Plan Local d'Urbanisme
Révision n°1

Commune de DOMARIN

**Note en réponse
à l'avis de la MRAe**

**Avis délibéré de la mission régionale d'autorité environnementale
sur la révision du plan local d'urbanisme (PLU) de la commune de
Domarin (38)**

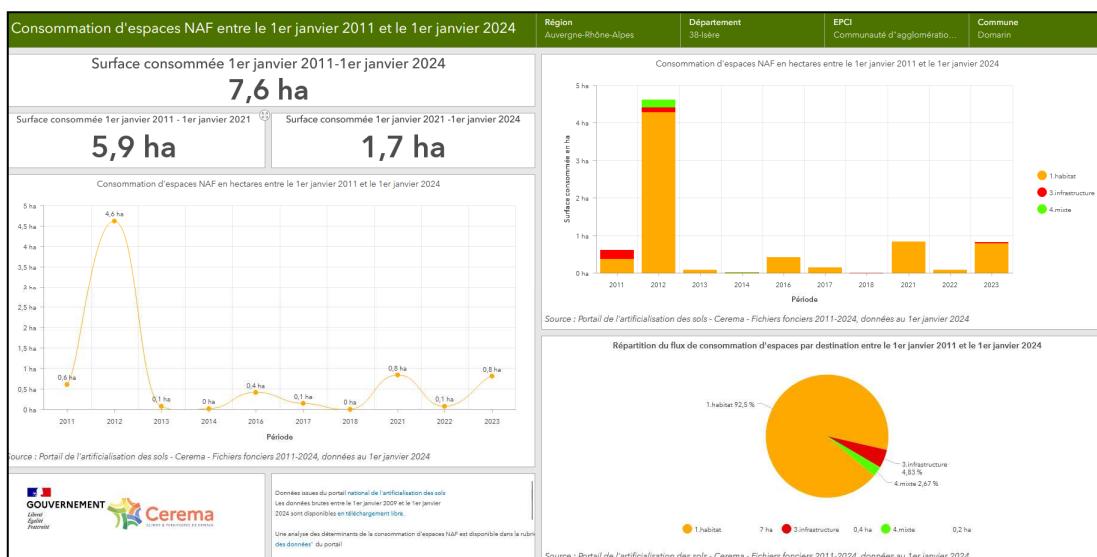
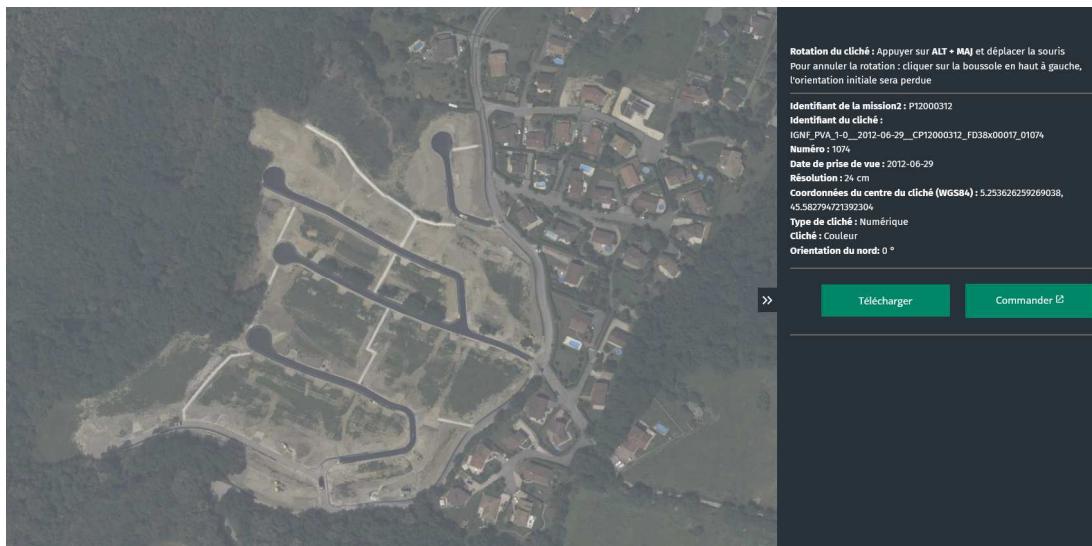
- **de préciser l'analyse de la consommation d'Enaf passée (dix années précédant la révision du PLU), en clarifiant la consommation d'espaces sur la période postérieure à 2021, pour permettre d'apprécier le respect de la trajectoire fixée par la loi Climat et Résilience sur la période 2021-2031 ;**

Concernant les écarts observés :

- **sur la période du 01.01.2011 au 01.01.2021, l'écart noté entre le portail de l'artificialisation (5,9 ha) et la collectivité (6,6 ha) est de + 0,7 ha**

- Ces explications détaillées seront intégrées dans le rapport de présentation afin de clarifier les données prises en compte dans le cadre de la révision et de justifier de l'existence des écarts relevés par la MRAe.

Evolution du périmètre au cours des réflexions conduites avec la commune de Domarin dans le cadre de l'évaluation environnementale pour la définition de l'OAP n°3 de la Maladière (mesures d'évitement et de réduction)

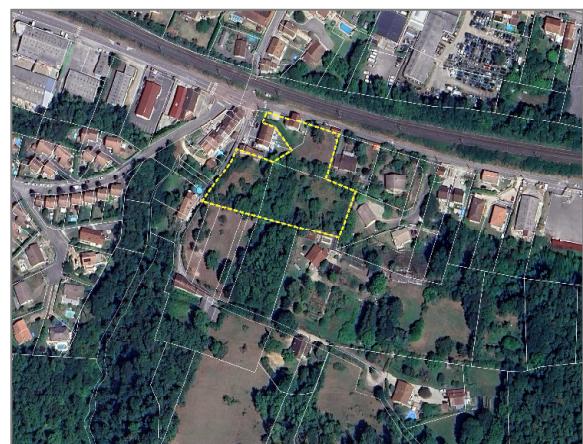
L'Autorité environnementale recommande de justifier les choix retenus au moyen d'une présentation des solutions de substitution raisonnables étudiées, intégrant une comparaison des incidences sur l'environnement et la santé humaine, ou de l'arbre des décisions²¹ ayant conduit, notamment au regard des critères environnementaux, au choix retenu.

En effet, suite aux réflexions conduites en collaboration de l'équipe municipale et de l'urbaniste afin de préciser le projet et de réduire au mieux les incidences potentielles de ce dernier, le périmètre de cette extension a été redéfini afin de limiter son incidence vis-à-vis des ENAF de la côte.
